ARPAT - AREA VASTA CENTRO - Dipartimento di Firenze - Settore Supporto tecnico

Oggetto: Parere – endoprocedimento ai sensi dell'art.242ter D. Lgs.152/06, relativo al sito contaminato codice SISBON FI-1603

Denominazione sito: Linea Tramviaria 4.2 – Tratta Le Piagge- Campi Bisenzio – area N.C.T.
Comune di Firenze Foglio 38, P.Ila 606, proprietario ALIA Servizi Ambientali

Codice SISBON: FI-1603

- 1 Locale ispezione
- 2 Area Lavaggio
- 3 Officina manutenzione m.r./PCC
- 4 Rimessa veicoli tranviari
- 5 Centrale impianti
- 6 Locali di servizio- rimessa veicoli ausiliari
- 7 SSE
- 8 Manutenzione impianti fissi/Uffici
- 9 Guardiania

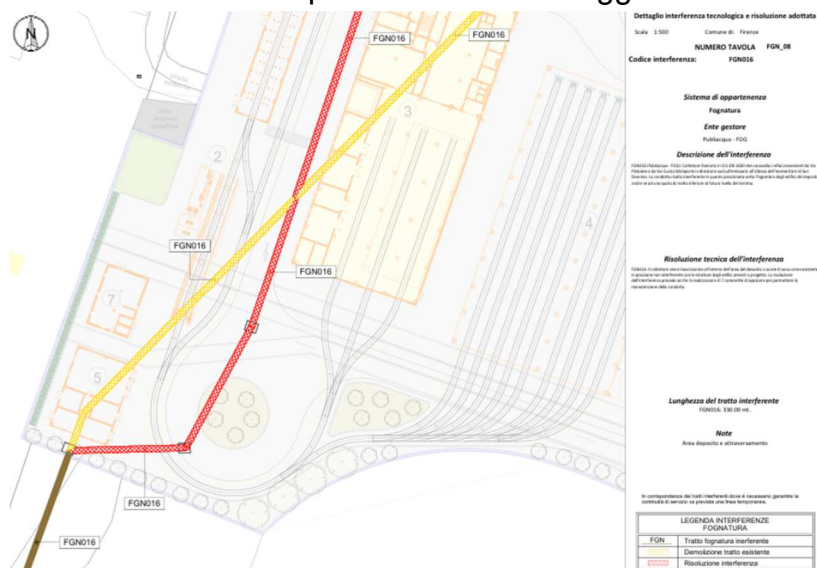
Al fine di evitare possibili allagamenti dell'area, tutto il sedime del nuovo deposito/officina sarà rialzato rispetto all'attuale piano campagna di circa 3.00/3.50 m dall'attuale quota media di 35.0 m s.l.m. a circa 38.50 m s.l.m. Le uniche lavorazioni che riguarderanno il sottosuolo sono:

- scotico superficiale sp. 30 cm
- scavi di fondazione per muri perimetrali e per lo spostamento della condotta fognaria preesistente
- scavi di fondazione profonda per edifici con fondazioni su pali.

Relativamente agli scavi di scotico e fondazione dei muri perimetrali si tratta pertanto di interferenze minime con la sola matrice suolo superficiale che, come illustrato in precedenza, è priva di contaminazioni, per i parametri analizzati, con specifico riferimento ai limiti di legge di cui alla col. B della Tab. I Parte IV Titolo V del D.Lgs 152/06. Lo spostamento della condotta fognaria prevede scavi fino alla profondità di circa 4.0/4.5 m dall'attuale p.c. ma in una zona distante dalla passività ambientale individuata in corrispondenza del sondaggio Sx01.
